改善箇所説明図

基準不適合発生箇所

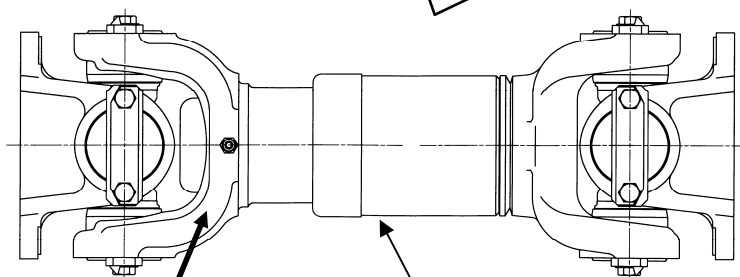
プロペラシャフトのスプラインヨークの熱処理が不適切なため、強度が不足しているものがある。そのため、そのまま使用を続けると、当該部位に亀裂が生じ、最悪の場合、プロペラシャフトが破損し、走行不能となるおれがある。

全車両、プロペラシャフトを良品と交換する。

識別：スプラインヨーク部に、白色ペイントを塗布する。
